No.: 2021-005-2
発行日: 2021/11/24
〒001-0012 札幌市北区北12条西4丁目1-6 松崎北12条ビル
TEL:011-299-1501 / FAX:011-299-1580
E-mail: sales@atmark-techno.com

部品変更

Armadillo-460搭載 SDスロットの型番変更と基板改版について

・ <資料1>SDスロットの外観

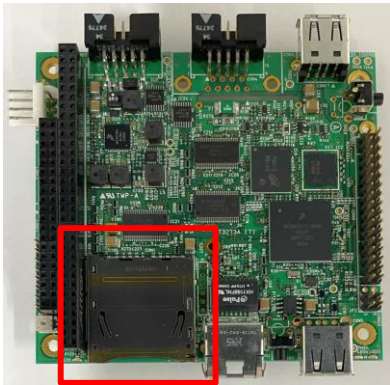
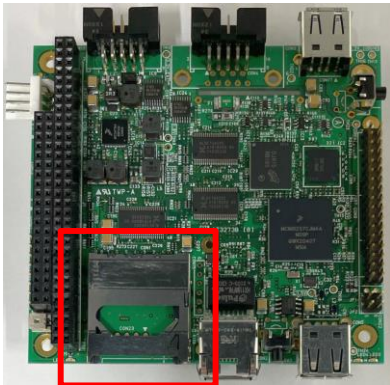
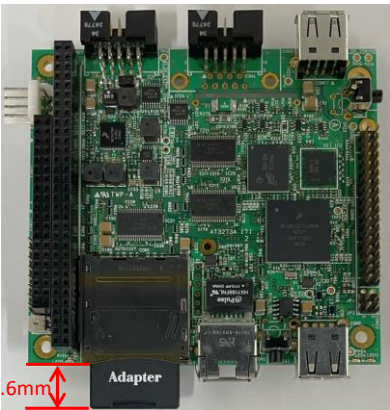
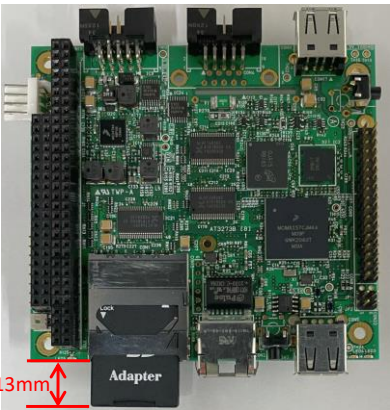
項目		内容	製品仕様への影響
納入仕様書		変更あり	本変更に伴う本体の機能、電 氣的仕様、使用方法の変更 等はありません。
仕様	電氣的特性	変更なし	
	外観仕様	SDスロットの外観が変更になります。	
	寸法仕様	SDスロットのコネクタセンターが変更になります。※カードセンターは同じです。	
	機能・性能	変更なし

SDカード	変更前	変更後
未挿入時		 コネクタセンターは変わりますが、カードセンターは同じです
ロック位置		 カードロック位置は同じです
イジェクト位置	 12.6mm	 13mm カードイジェクト位置が0.4mm変わります
